# 泊発電所3号炉 基準地震動の策定について

令和5年4月12日  
北海道電力株式会社

# 指摘事項に対する回答方針

### STEP1における基準地震動の設定結果

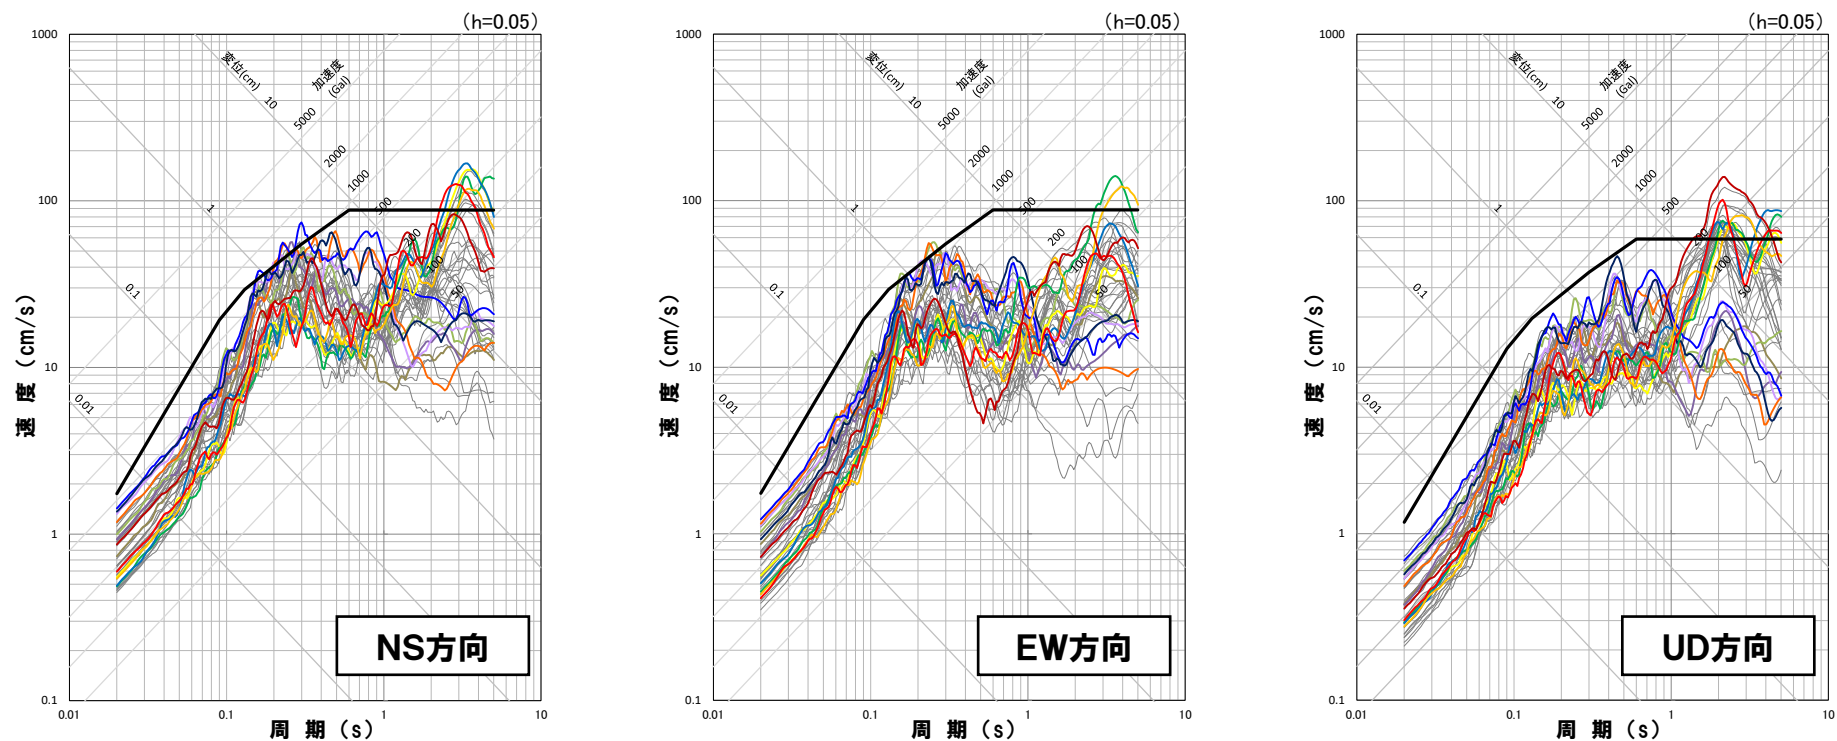
No.	指摘事項	指摘時期	回答方針	ページ
1	断層モデルを用いた手法による地震動評価ケースの選定において、Ss1を上回る周期で最大の応答スペクトルとなる地震動については、施設への影響が大きいことを否定できていないため、一部のケースを基準地震動として選定しないとする考えを再考すること。	令和5年 2月24日 第1117回 審査会合	断層モデルを用いた手法による地震動において、基準地震動Ss1を上回る周期で最大の応答スペクトルとなる地震動のうち、代表ケースとして選定していなかったケースについては、施設に与える影響が大きい地震動として、基準地震動に設定する。	32～88

- 今回評価において、基準地震動Ss1を上回る周期で最大の応答スペクトルとなる地震動を全て基準地震動として設定したことにより、第1117回審査会合より4ケースを新たに追加している。
- また、基準地震動Ss1を上回る周期で最大の応答スペクトルとならないこと、着目する周期帯の3方向で地震動レベルが小さいことから、第1117回審査会合より2ケースを基準地震動として設定しないこととした。
- 以上より、今回評価においては、計16ケースを基準地震動として設定する。

○断層モデルを用いた手法による地震動評価結果において基準地震動Ss1を上回るケース(39ケース)のうち、基準地震動Ss1を上回る周期で最大の応答スペクトルとなる13ケースを基準地震動として設定する。
